Dotyczy postępowania o udzielenie zamówienia pn: „Ochrona dorzecza Małej Panwi poprzez rozbudowę i modernizację gospodarki wodno-ściekowej - etap II - realizacja projektu na terenie Gminy Krupski Młyn" - część 2 zamówienia

Działając na podst. art. 38 ust. 1, 2 i 4 ustawy z dnia 29 stycznia 2004 r. Prawo zamówień publicznych (Dz.U.2017.1579 t.j.), Zamawiający udziela odpowiedzi na pytania Wykonawców:

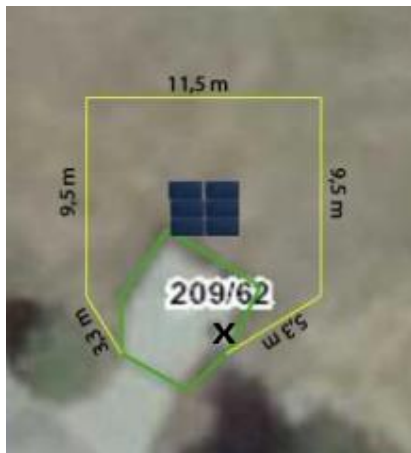
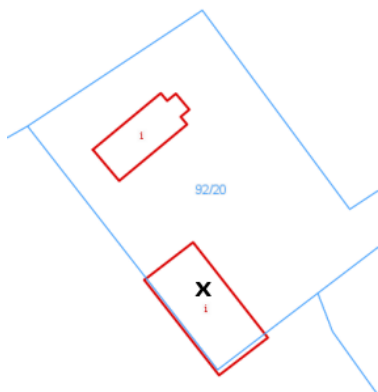
W projektach brak jest informacji jakie są odległości od falownika do miejsc wpięcia instalacji, w którym miejscu należy wpiąć się z instalacjami PV? W jakich budynkach znajdują się rozdzielnice główne?

Odległości falowników od miejsc wpięcia są następujące dla poszczególnych obiektów:

- a) Oczyszczalnia ścieków w Krupskim Młynie – ok. 90 m,
- b) Przepompownia w Krupskim Młynie – ok. 9 m,
- c) Ujęcie wody w Krupskim Młynie – ok. 5 m,
- d) Ujęcie wody w Potępie – ok. 5 m,
- e) Ujęcie wody w Ziętku – ok. 15 m

Rozdzielnice główne znajdują się w następujących budynkach/miejscach dla poszczególnych obiektów:

- a) Oczyszczalnia ścieków w Krupskim Młynie – pomieszczenie „Rozdzielnia elektryczna” (oznaczone „X”)

b) Przepompownia w Krupskim Młynie – skrzynka elektryczna (oznaczona „X”)

c) Ujęcie wody w Krupskim Młynie – budynek gospodarczy przy ujęciu wody (oznaczony „X”)

d) Ujęcie wody w Potępie – budynek gospodarczy przy ujęciu wody (oznaczony „X”)

e) Ujęcie wody w Ziętku – budynek gospodarczy przy ujęciu wody (oznaczony „X”)
